Keuringsverslag van een elektrische laagspanning- en zeer lage spanningsinstallatie

NIET CONFORM

Korte Welvaart
3
3140
KEERBERGEN
België

Controlebezoek van een oude huishoudelijke elektrische installatie van een wooneenheid bij verkoop op vraag van de verkoper volgens (KB 08/09/2019) - AREI Boek 1- 8.4.2. en 8.2.1. en 4.2.4.3.

p. 2/7
Eendraadschema
3 x 400V + N ~ 50Hz

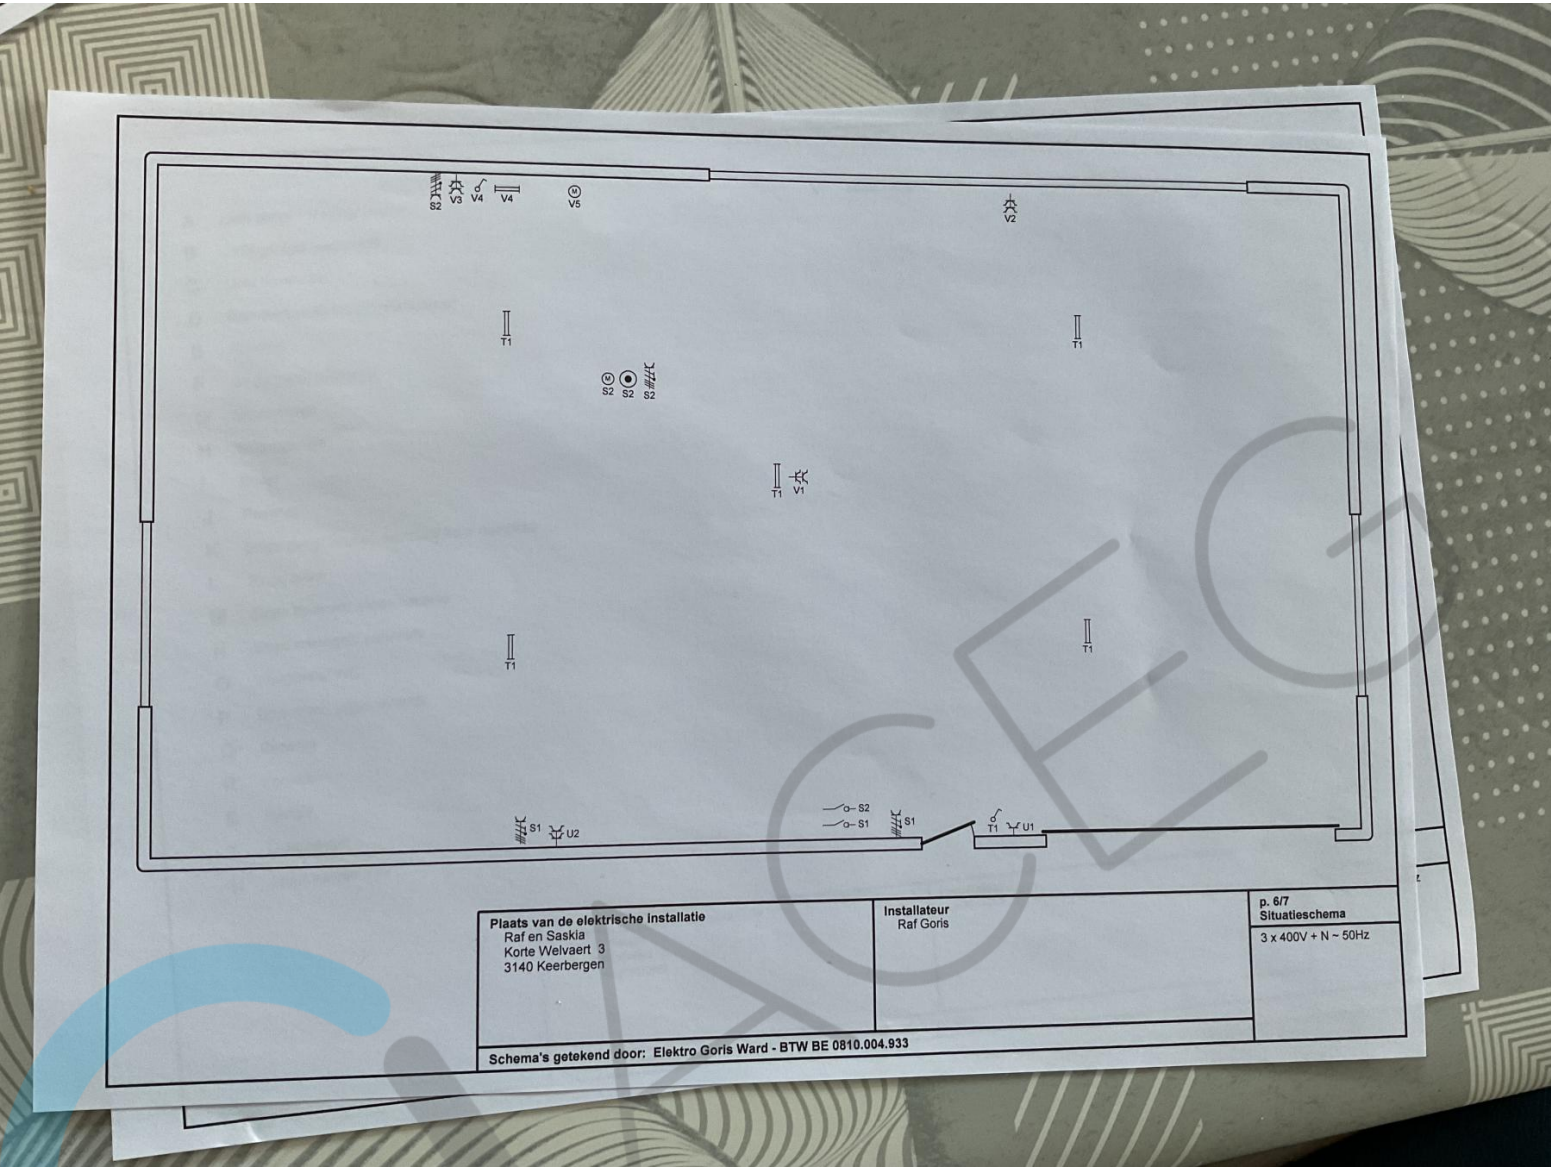
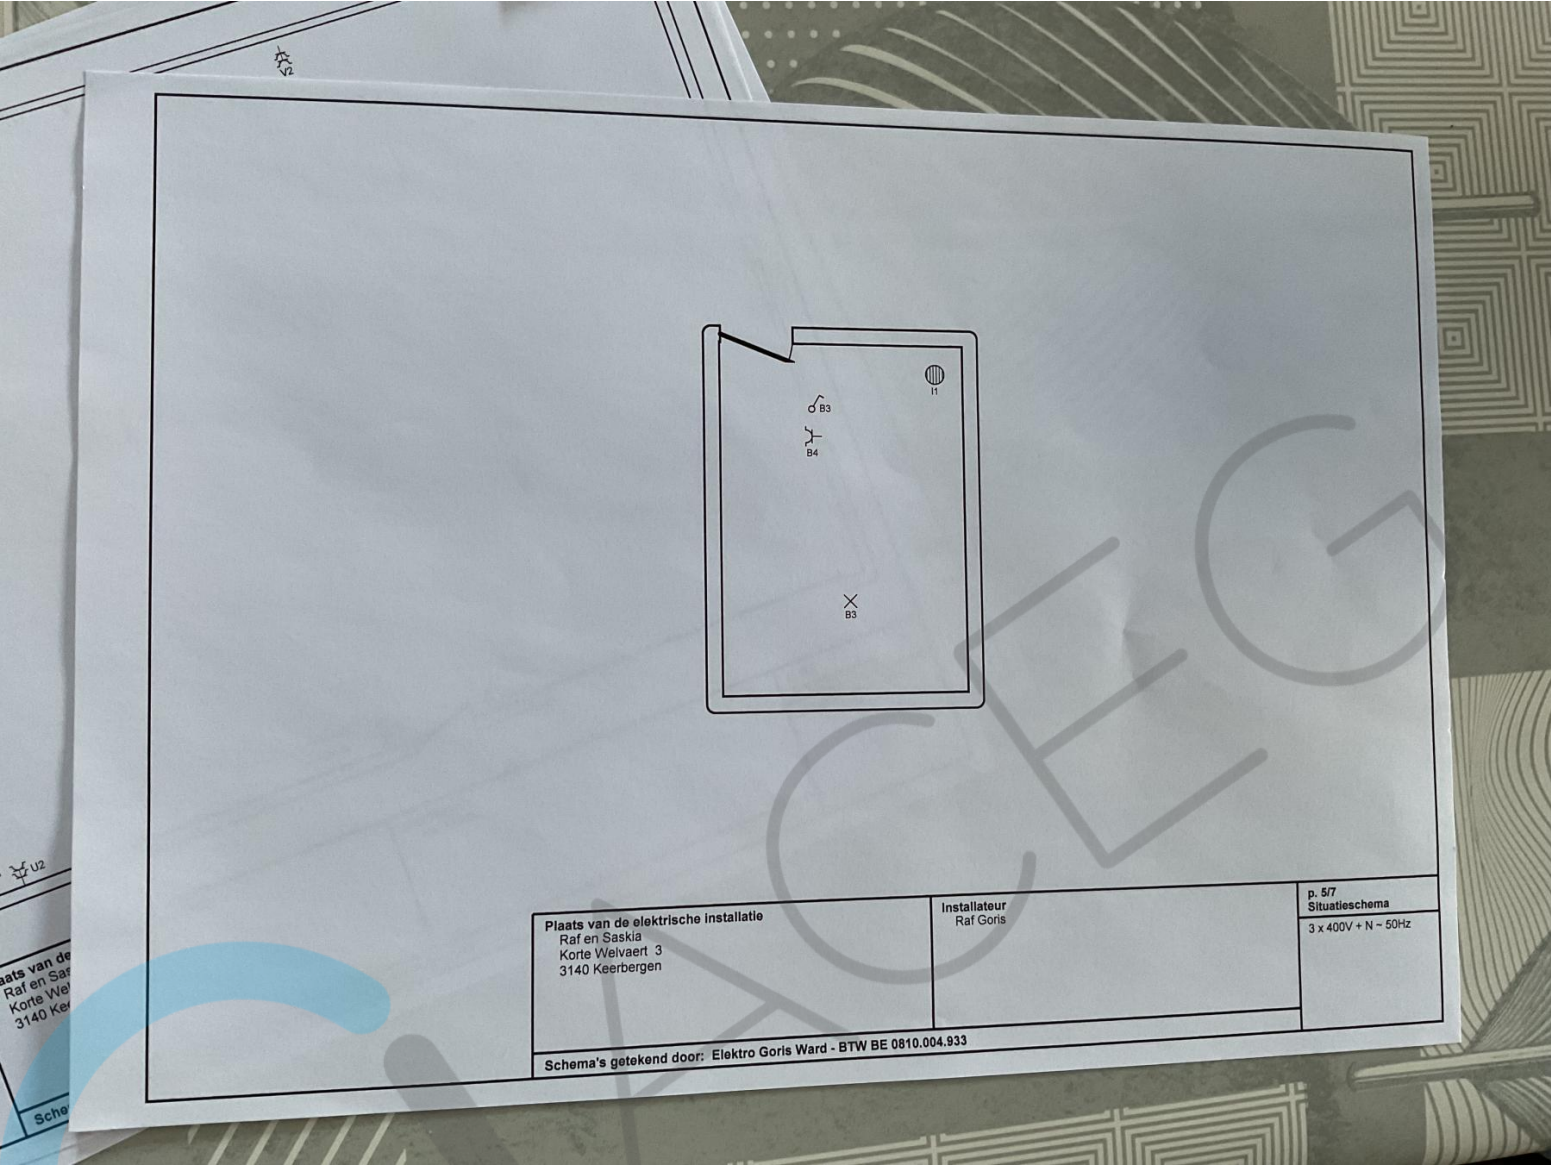
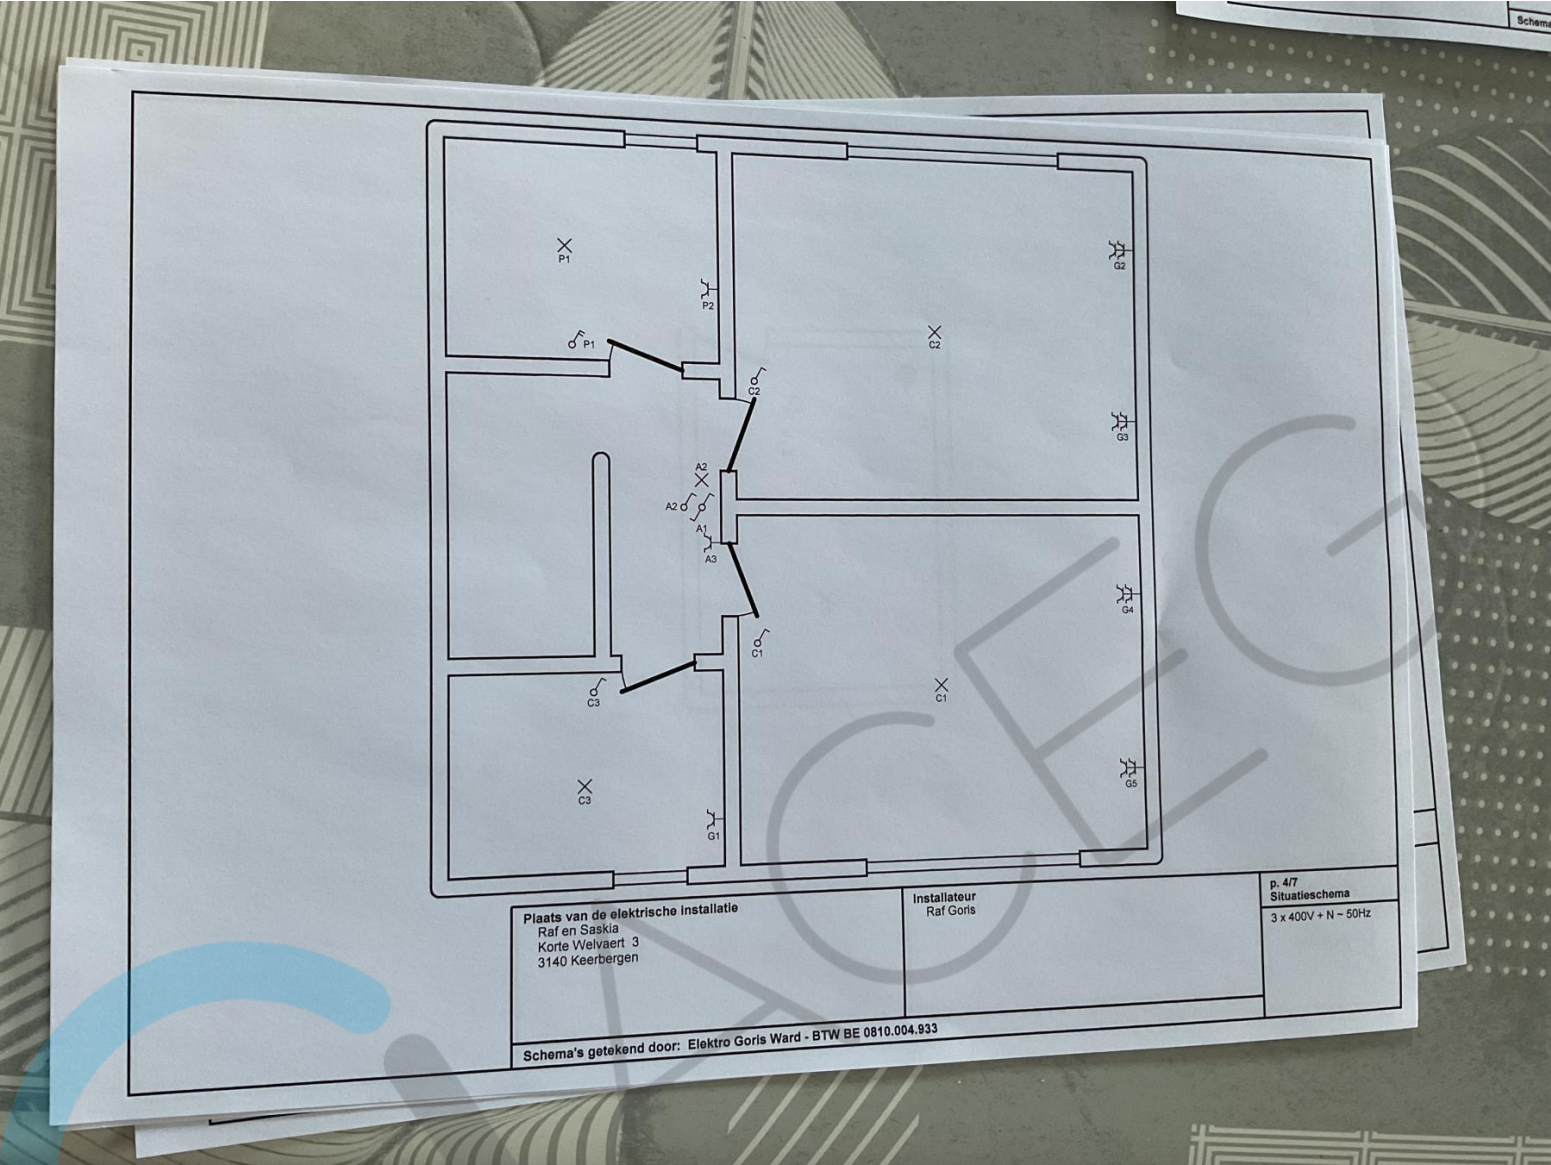
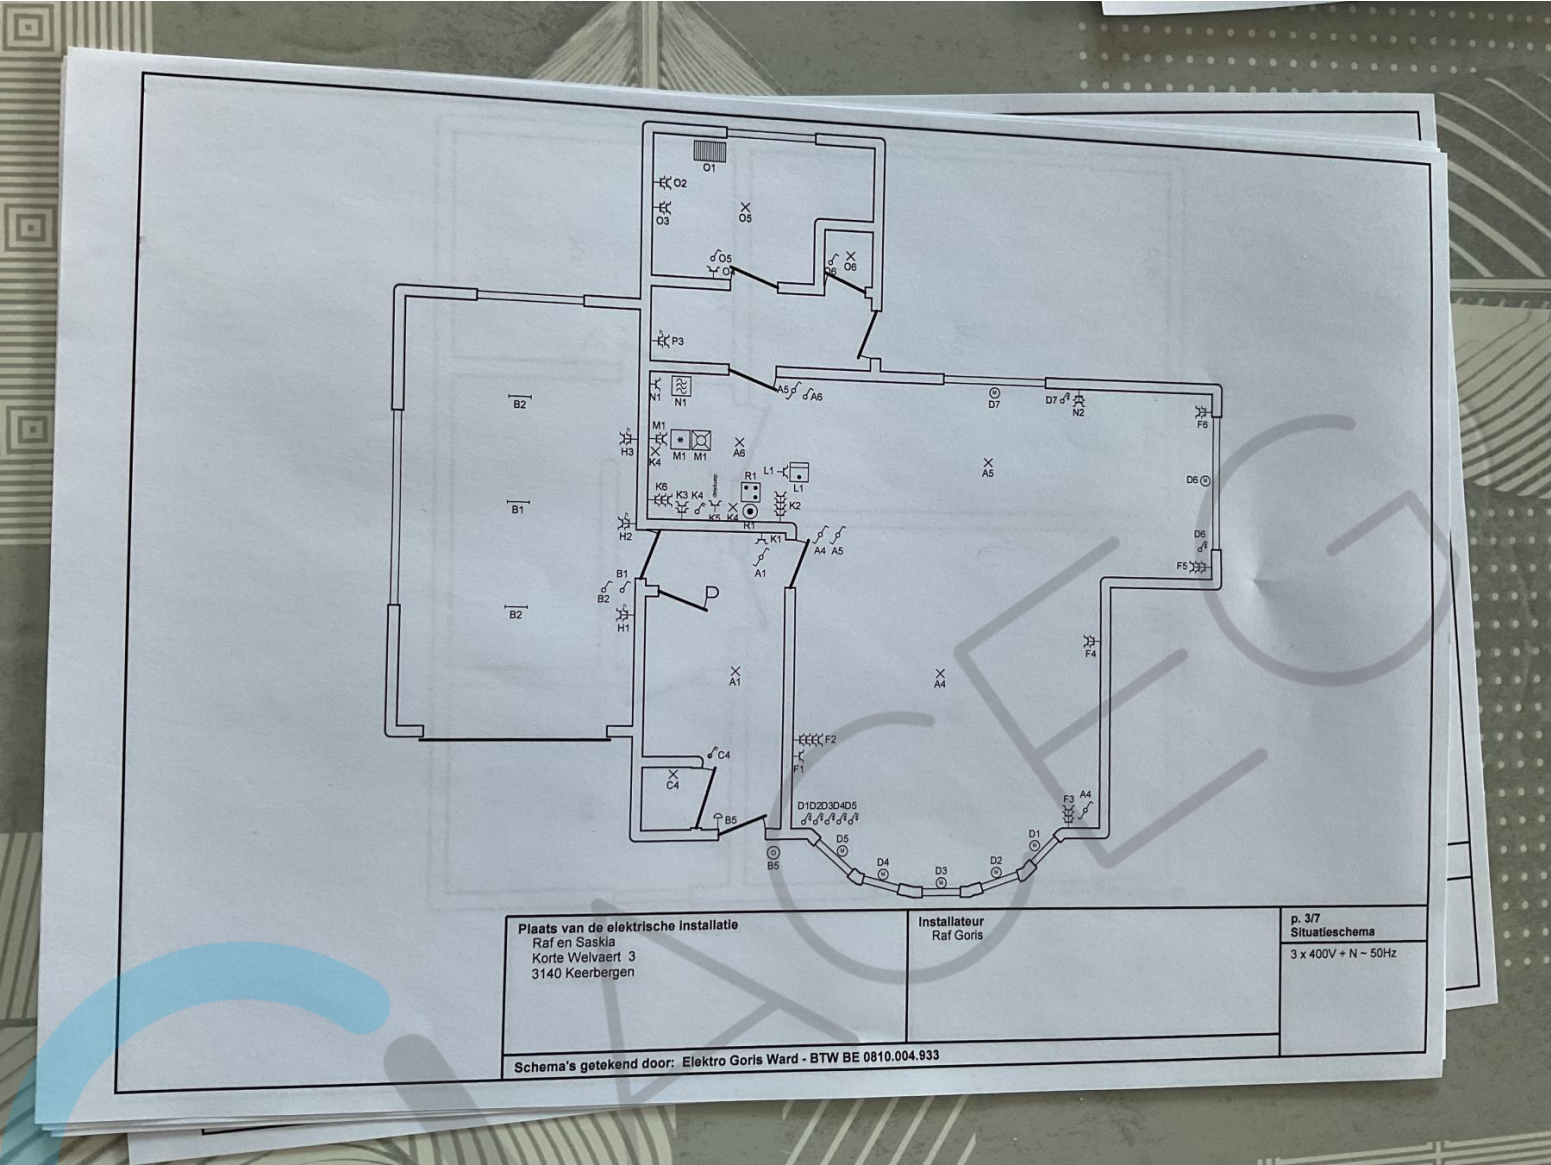
- I1.02 Eéndraadschema van de installatie komt niet overeen met de werkelijkheid. (Boek 1 Afdeling 2.12 - 2.13 en 3.1.2 en 9.1.2)
- I1.04 Situatieschema van de installatie komt niet overeen met de werkelijkheid. (Boek 1 Afdeling 2.12 - 2.13 en 3.1.2 en 9.1.2)
